ECE/TRANS/WP.29/2007/54
13 April 2007

Предложение по дополнению 29 к поправкам серии 03 к Правилам № 37

(Лампы накаливания)

Передано Рабочей группой по вопросам освещения и световой сигнализации

Спецификация H15/1

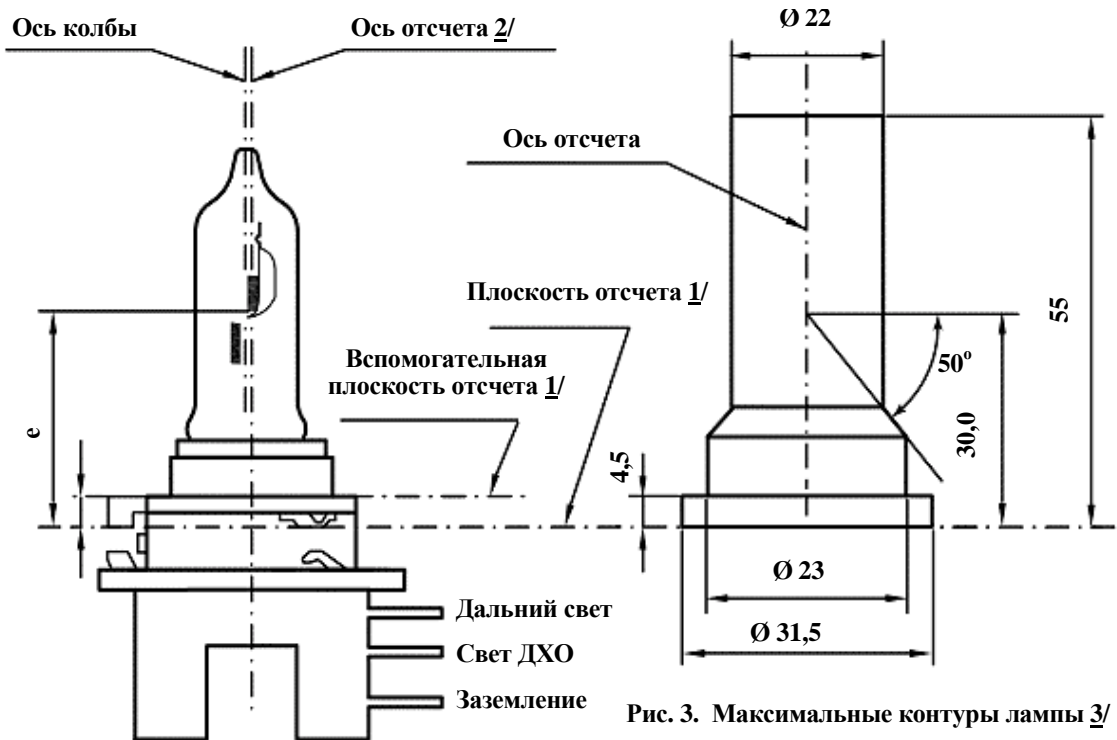
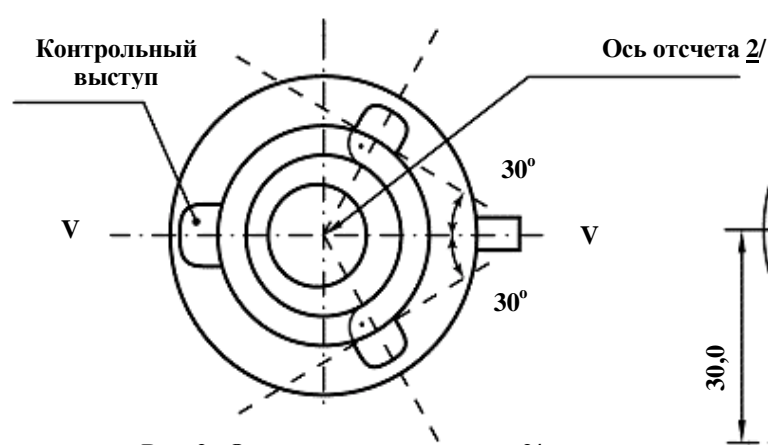
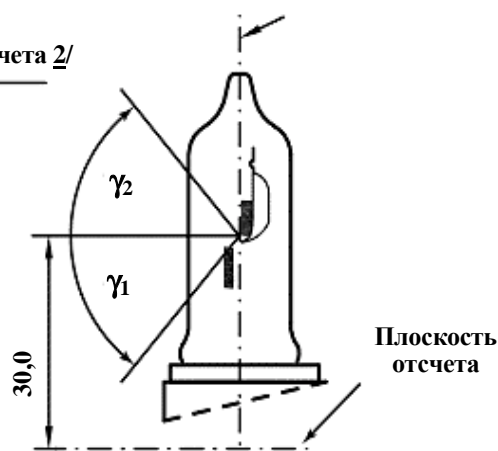
Включить новые спецификации H15/1 - 5 между спецификацией H14/4 и спецификацией H6W/1 следующего содержания: (см. последующие страницы)

1/ Плоскость отсчета определяется по точкам, в которых патрон соприкасается с тремя выступами кольца цоколя со стороны патрона. Она предназначена для использования в качестве внутренней плоскости отсчета.

2/ Ось отсчета представляет собой перпендикуляр к плоскости отсчета и проходит через точку пересечения двух перпендикулярных линий, как показано на рис. 2 спецификации H15/1.

3/ Стекло колбы и точки опоры не должны выступать за пределы оболочки, как показано на рис. 3. Центр оболочки совпадает с осью отсчета.

4/ Стекло колбы не должно давать оптического искажения в пределах углов γ_1 и γ_2 , как показано на рис. 4. Это требование распространяется на всю окружность колбы в пределах углов γ_1 и γ_2 .
